Dodatečné informace k zadávacím podmínkám č. 1

DPN OPAŘANY – TRANSFORMÁTOR – DODAVATEL STAVBY

Zadavatel: Dětská psychiatrická nemocnice Opařany
zastoupená ředitelkou nemocnice MUDr. Ivou Hodkovou
39161 Opařany 121
IČ: 00667421

SCHÉMA ZAPOJENÍ

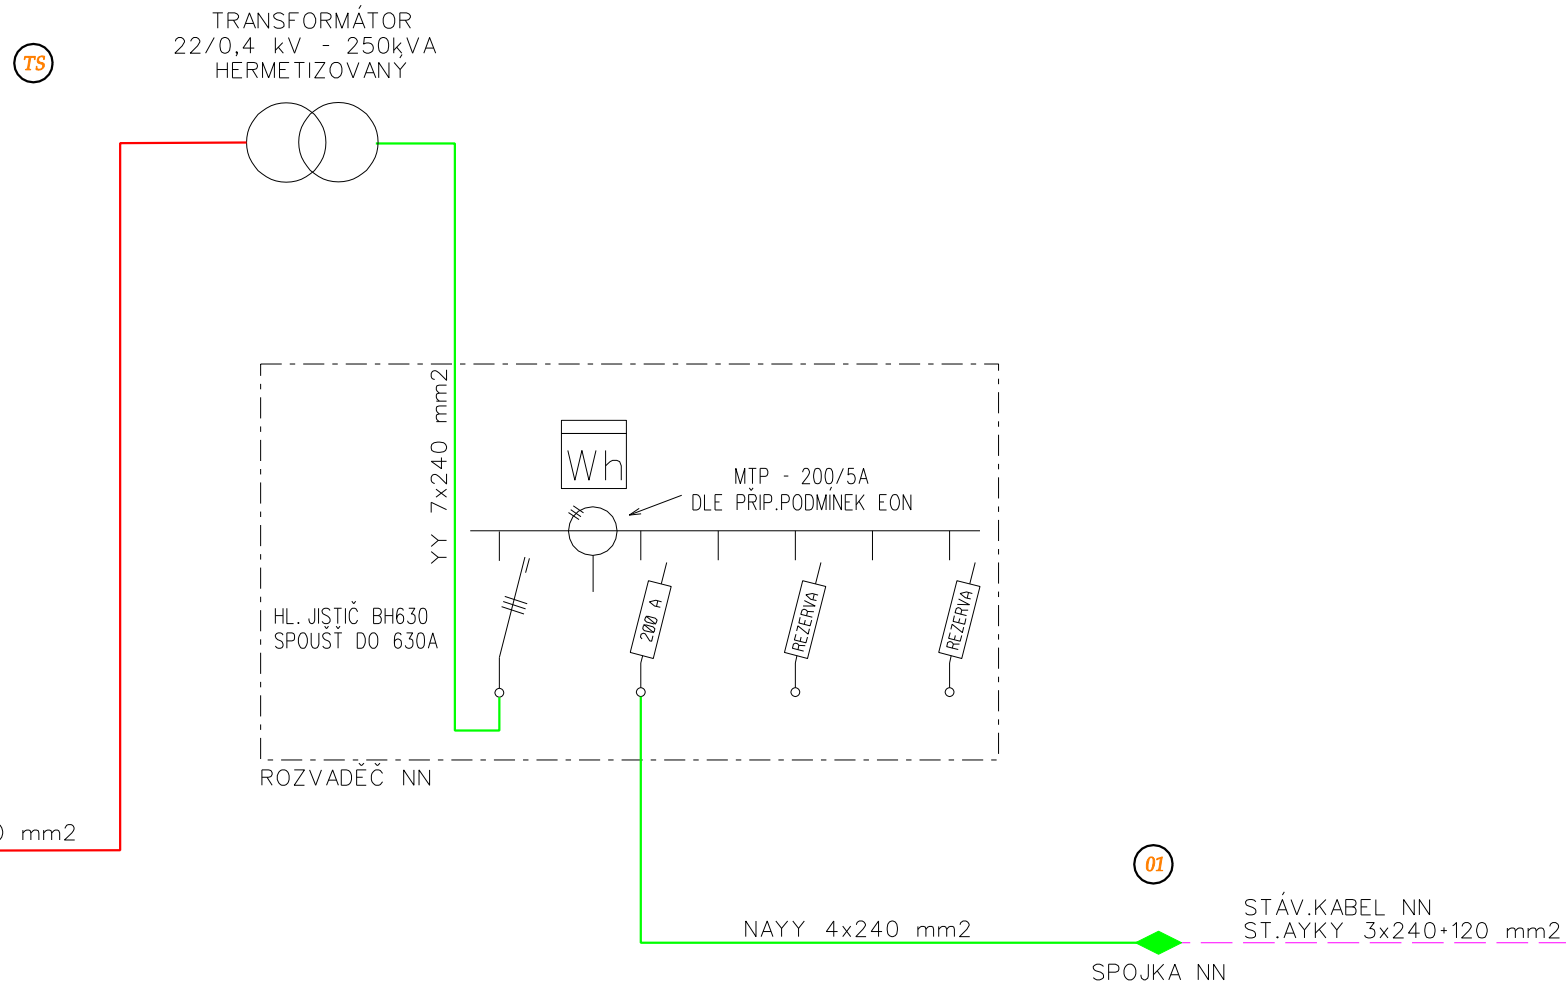
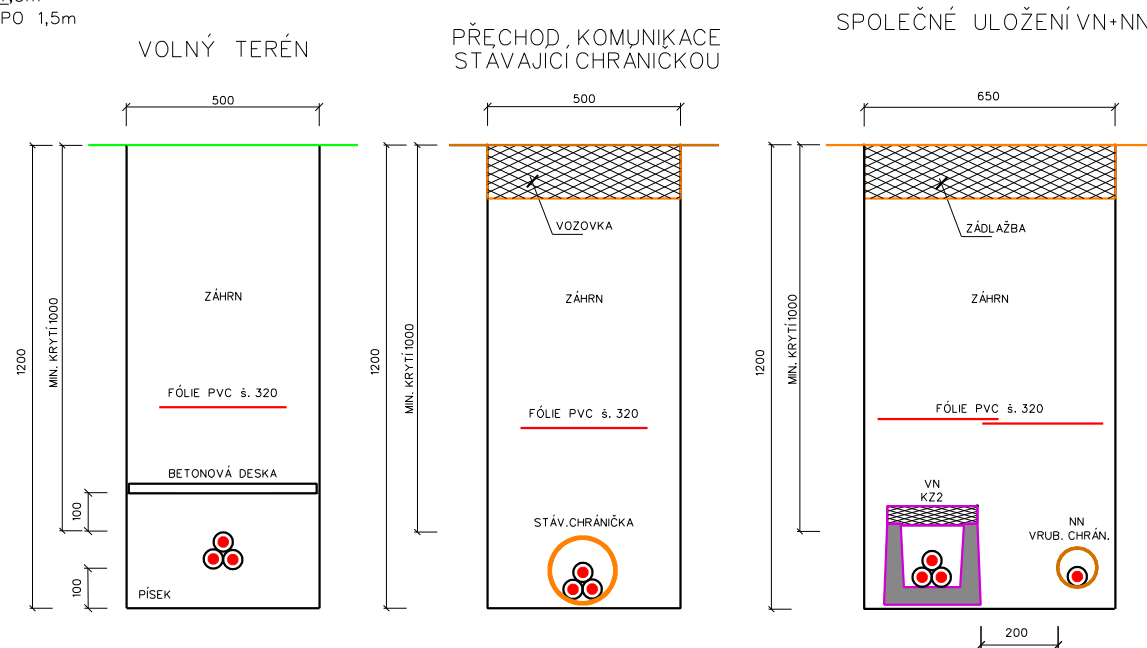
Rozvaděč NN v nové trafostanici (viz PDF příloha "PD sken 1", strana 16

Na uvedeném výkresu jsou znázorněny 3 vývody NN, tj. 1 x 200A. i.k., avšak ostatní 2 vývody ale nemají technicky udání o A. Kolik A je každý vývod? (poj odpínač)?

Je to identické / rezervní pole s udaným vývodem nebo jiné? }nebo se bude osazovat později?

V příloze je dále doplněné schéma zapojení, kde jsme upravili převodové transformátory proudu dle zaslaných připojovacích podmínek E.ON a označení 2 pojistkových odpínačů jako rezerva (viz. upřesnění add dotaz 2).

V rozvaděči je osazen 3x pojistkový odpínač do 400A - bude osazena 1 sada pojistek a 2 x je počítáno s rezervním odpínačem.
